リコール届出一覧表

リコール届出日:令和 05 年 10 月 26 日

リコール届出番号	外-3628	リコール開始日	令和 05 年 10 月 26 日
届出者の氏名又は名称	Stellantis ジャパン株式会社 代表取締役社長 打越 晋	製作国 製作者名 問い合わせ先 ホームページ	: フランス共和国 : Automobiles PEUGEOT : 専用フリーダイヤル : TEL:0120-840-240 : https://www.stellantis.jp
不具合の部位(部品名)	電気装置(インバーター)		
基準不適合状態にあると認める構造、装置又は性能の状況及びその原因	ハイブリッドシステムのインバーターにおいて、高電圧ケーブルのコネクターカバーの組み付けが不適切なため、水分がトランスミッションのインバーター部に侵入し、短絡が発生するおそれがある。このためエンジン警告灯が点灯するとともに、セーフモードによりモーター駆動が停止する。		
改善措置の内容	全車両、コネクターカバーの組み付け状態を点検し、不適切な場合は組み付けなおす。		
不具合件数	0 件	事故の有無	なし
発見の動機	本国からの情報による。		
自動車使用者及び自動車特定整備事業者に周知させるための措置	<ul style="list-style-type: none"> ・使用者:ダイレクト メール等で通知する。 ・自動車特定整備事業者:対象台数が少数であり全ユーザーを把握しているため、周知のための措置はとらない。 ・弊社ホームページに掲載する。

改善箇所説明図

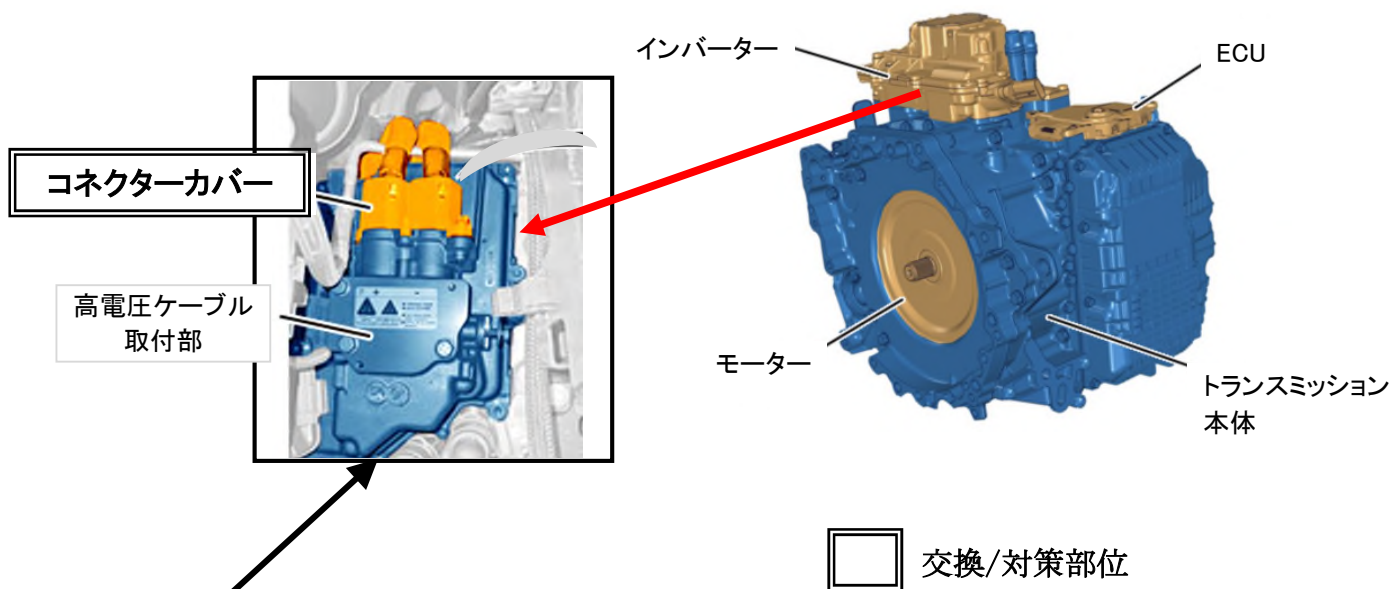
基準不適合部位

ハイブリッドシステムのインバーターにおいて、高電圧ケーブルのコネクターカバーの組み付けが不適切なため、水分がトランスミッションのインバーター部に侵入し、短絡が発生するおそれがある。このためエンジン警告灯が点灯するとともに、セーフモードによりモーター駆動が停止する。

全車両、コネクターカバーの組み付け状態を点検し、不適切な場合は組み付けなおす。

識別：車台番号打刻の車台番号の最左から2桁目の上部に黄色のペイントを塗る。
